OPINIA 27/2023

Z wyników przeprowadzonych oględzin – ekspertyzy urządzeń ogrzewczo – kominowych

Bydgoszcz ul. Żmudzka 8/3
Szkic załączono

Sporządzona przez mistrza kominarskiego *Zdzisława Jasińskiego na okoliczność zamontowania kotła gazowego*

UL. ŻMUDZKA 8/3

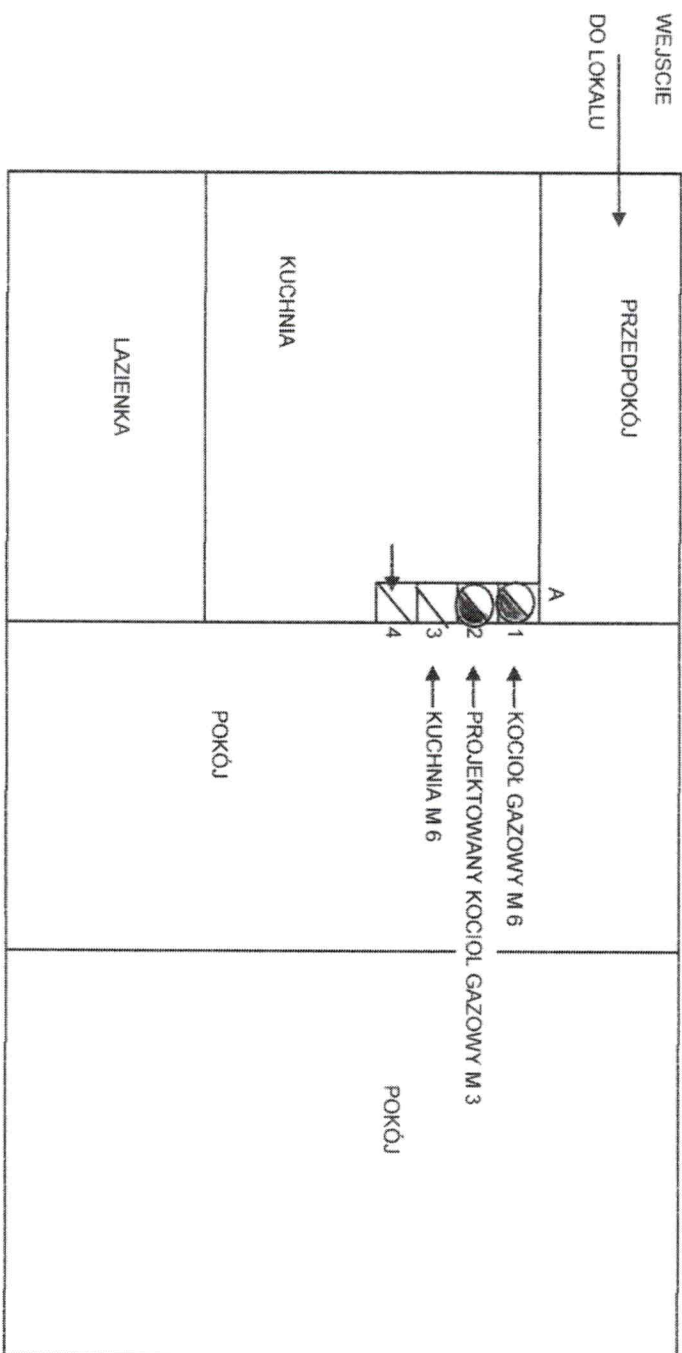
1. Pomieszczenie kuchni odpowiada pod wzgl. kubatury jak i wysokości pozwalającej na zamontowanie kotła gazowego kondensacyjnego.
2. Kocioł gazowy kondensacyjny należy podłączyć do przewodu kominowego A-2.
3. Wentylacja grawitacyjna kuchni to przewód kominowy A-4.

W lokalu mieszkalnym pod wzgl. kominarskim można zamontować kocioł gazowy kondensacyjny.
